BOLETIM - FEVEREIRO/2024

Atualizações sobre o Programa de Recuperação Socioambiental da Bacia do Paraopeba e os Estudos de Risco a Saúde Humana e Risco Ecológico

Dragagem do Rio Paraopeba Compromissos 2024

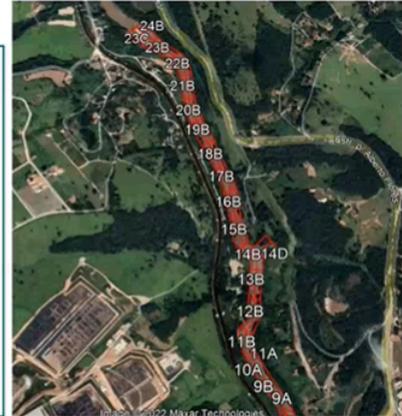
- A AECOM pontuou que a VALE não cumpriu exatamente alguns compromissos firmados para março de 2024 e ao contrário, apresentou uma proposta alternativa de dragagem conforme mostra a figura abaixo apresentada durante a reunião.

- Revisão do projeto de dragagem até 2 km incluindo alternativas de remoção dos rejeitos a serem realizadas concomitantemente, associadas à uma avaliação de impacto ambiental;
- Plano de trabalho com estudos e projetos para remoção dos rejeitos até os 16 km;
- Proposta para remoção dos rejeitos na UTE de Igarapé considerando o trecho a montante do rio Betim até o barramento da usina.

- Propõe apresentar um projeto conceitual macro até 2 km;
- Propõe apresentar um cronograma com etapas de trabalho entre 6 km e 54 km;
- Item sem atualização e/ou apresentação de alternativa.

Atualização VALE em 19/02/2024: Proposta para dragagem a partir dos 551 m (prevista para iniciar em 07/03/2024) até a apresentação e aprovação ambiental do novo projeto para até os 2 km:

- Iniciar a partir da *Cut* 10 (pulando a *Cut* 9) e ir dragando a partir de então de montante para jusante conforme autorizado no licenciamento com a draga B45 e recalcando para o *sump* 3;
- Acoplamento de *booster* flutuante a partir da *Cut* 15.

Diante disso a AECOM afirmou ter uma baixa expectativa quanto ao cumprimento do prazo de março de 2024 para a apresentação do projeto e insistiu pela apresentação do projeto, somado à uma proposta de revitalização do rio Paraopeba em cumprimento ao acordo.
